美浜発電所第3号機
高浜発電所第1,2,3,4号機
火災感知器増設に係る
設計及び工事計画認可申請

コメント回答について

2022年11月
関西電力株式会社

第9-1図 高天井エリアにおける感知器等設計フロー (1/2)

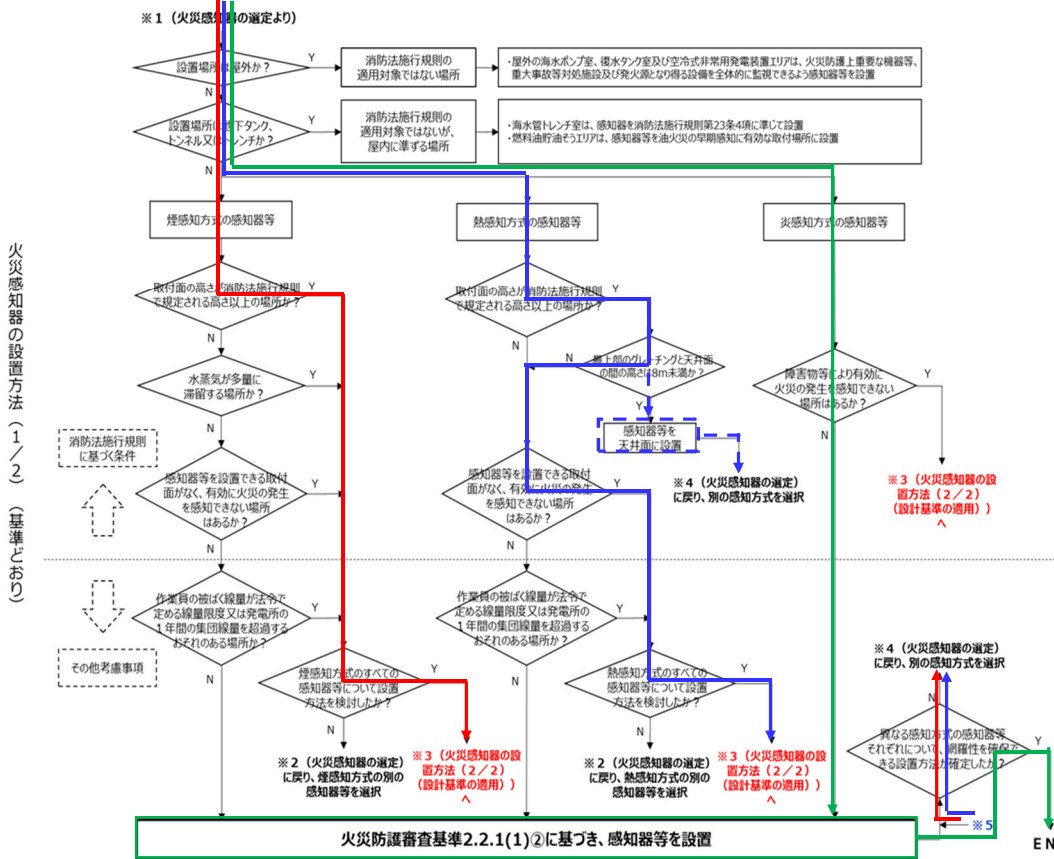
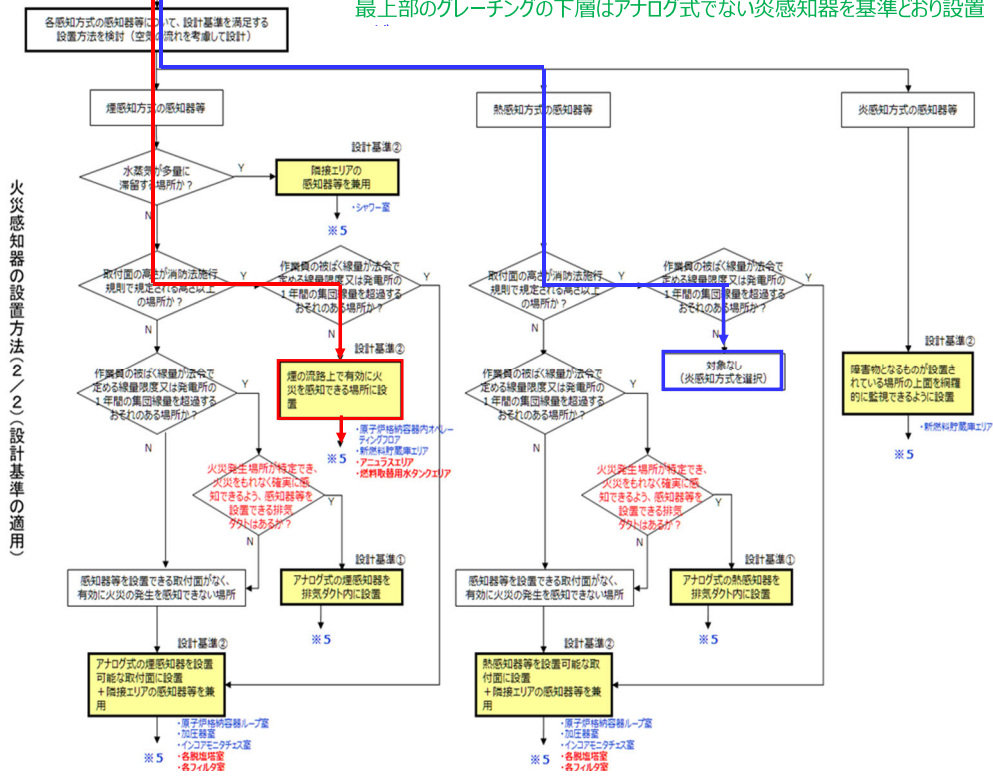
- 1種類目と2種類目の感知方式の順番について、検討フローと整合するように資料を修正すること。(共通)

高天井エリアにおける感知器を設計フローに基づき選択した場合、1種類目はアナログ式の煙感知器、2種類目はアナログ式でない炎感知器となる。(第9-1図参照)

2種類目は、最上部のグレーチングから天井面までの高さが8m未満の場合は天井面にアナログ式の熱感知器、8m以上の場合は天井面にアナログ式でない炎感知器を基準どおり設置し、最上部のグレーチングの下層はアナログ式でない炎感知器を基準どおり設置 (設計基準②)

1種類目は、アナログ式の煙感知器を煙の流路上で有効に火災を感知できる場所に設置 (設計基準②)
